**Samodzielny Publiczny Zakład Opieki Zdrowotnej
Ministerstwa Spraw Wewnętrznych i Administracji w Kielcach
im. św. Jana Pawła II**

Znak postępowania: 02/PN/2021

dot. postępowania o udzielenie zamówienia publicznego w trybie przetargu nieograniczonego na „Zakup wyposażenia i sprzętu medycznego dla Szpitalnego Oddziału Ratunkowego w ramach projektu nr POIS.09.01.00-00-0264/18 pn. „Rozbudowa i doposażenie Samodzielnego Publicznego Zakładu Opieki Zdrowotnej MSWiA w Kielcach celem utworzenia Szpitalnego Oddziału Ratunkowego – I ETAP”

Część nr 9 - Defibrylator półautomatyczny (1 szt.)

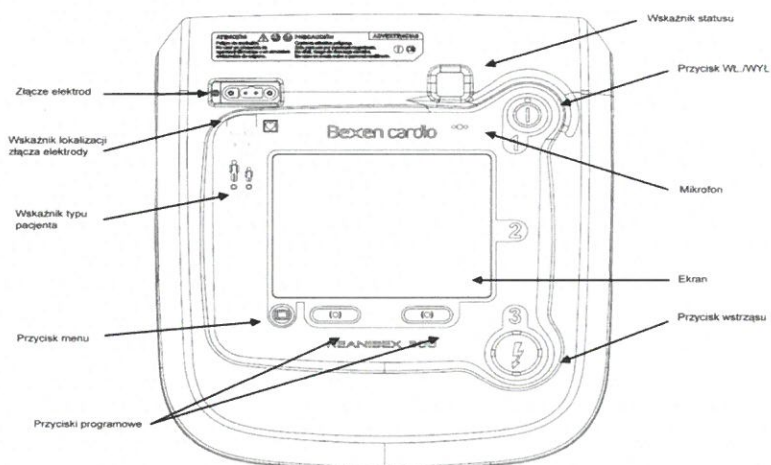
Pytanie nr 220 – Ad. 7

Zwracamy się z prośbą o dopuszczenie urządzenia z intuicyjną obsługą z przyciskami:

Odpowiedź: Zamawiający dopuszcza, nie wymaga

Pytanie nr 230 – Ad. 22

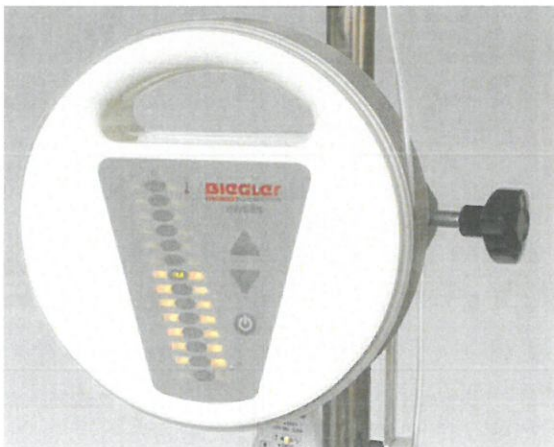
Prosimy Zamawiającego o dopuszczenie kołderki na całe ciało pacjenta dorosłego o dł. 203,2 cm.

Odpowiedź: Zamawiający dopuszcza, nie wymaga
